**Respostas aos Questionamentos apresentados
após Audiências Públicas do projeto Apolo Umidade Natural**

- Processo Licenciamento Nº 3781/2022 e 4977/2021 -

O presente relatório atende ao Ofício FEAM/GST nº. 127/2024, que encaminhou em 7/6/2024 os questionamentos apresentados à FEAM/DGR, após as audiências públicas realizadas em Santa Bárbara e Caeté, no âmbito dos processos de licenciamento N° 4977/2021 e 3781/2022 (Projeto Apolo Umidade Natural).

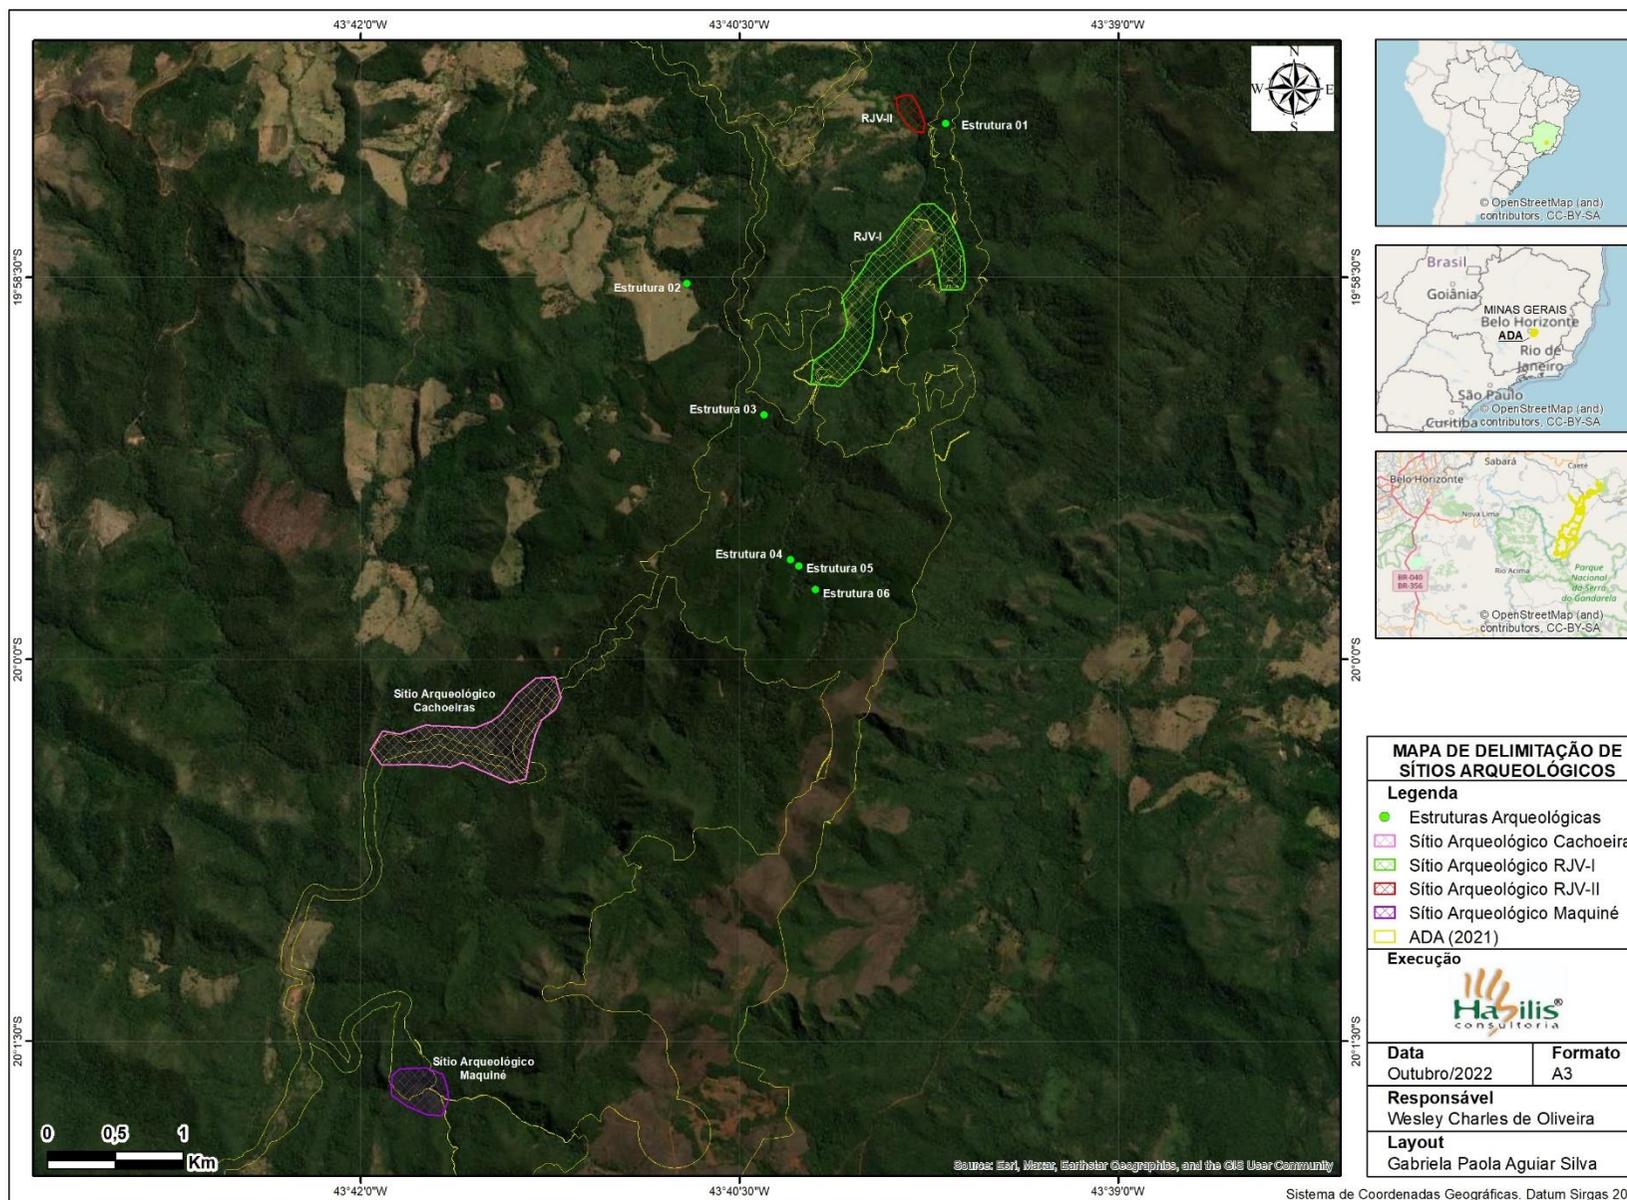
Pergunta: 30. O que será feito para registrar a história contida nos sítios arqueológicos?

Resposta: Estão previstas ações de documentação física de todas as estruturas, inclusive com escavações para melhor interpretação e resgate das informações, além divulgação e extroversão desta informação, através de site e ações de Educação Patrimonial junto às comunidades, que incluem ações de apoio ao quadro de professores municipais, com oferta de ferramentas e capacitação, de forma a promover a Educação Patrimonial como elemento transversal da grade curricular.

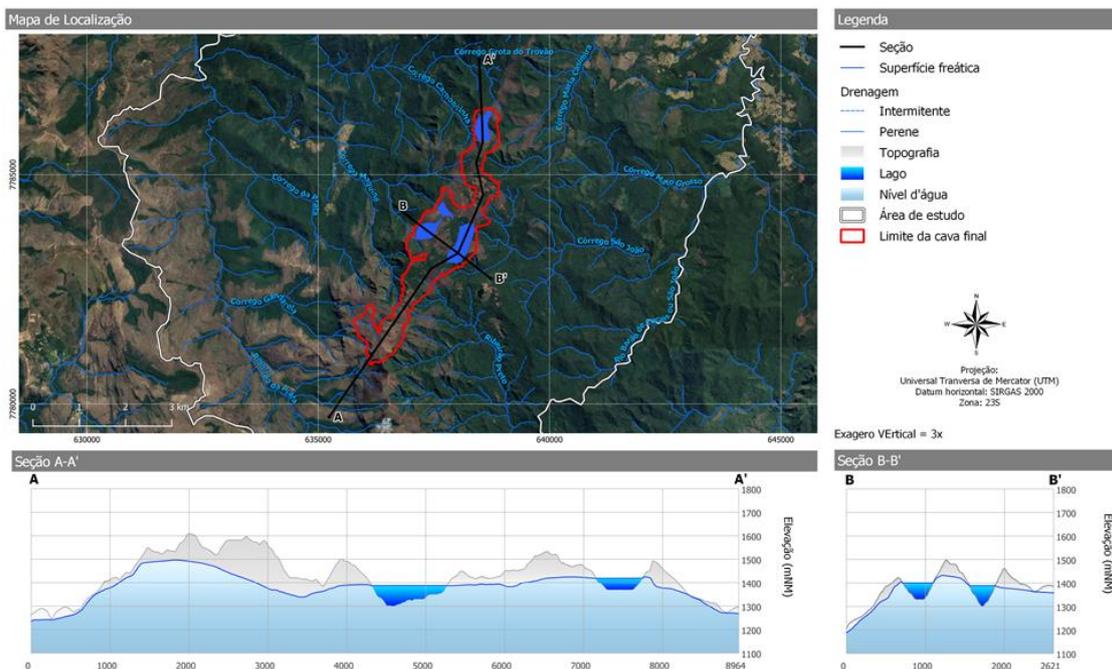
Pergunta: 7.7 Solicitar ao empreendedor que seja apresentado o Plano de Fechamento da Mina detalhado, considerando que essa questão foi apresentada no EIA de forma genérica, e que o tempo previsto para esclarecimento nas audiências públicas não foi adequado para os entendimentos de como se dará o retorno da área, após o fechamento da mina, principalmente com relação ao aquífero Cauê.

Resposta: Nesta etapa dos estudos (EIA), o Plano de Fechamento de Mina é apresentado de forma conceitual. À medida em que os projetos executivos são elaborados, é possível se ter um maior detalhamento sobre o Plano de Fechamento de Mina. Sobre o aquífero Cauê, o modelo hidrogeológico apresentado na Avaliação do Impacto de Alteração da Dinâmica e Disponibilidade Hídrica (Volume V do EIA – item 10.3.2.5), detalha as condições após o cessamento do rebaixamento do lençol freático. Seguem as considerações apresentadas neste capítulo.
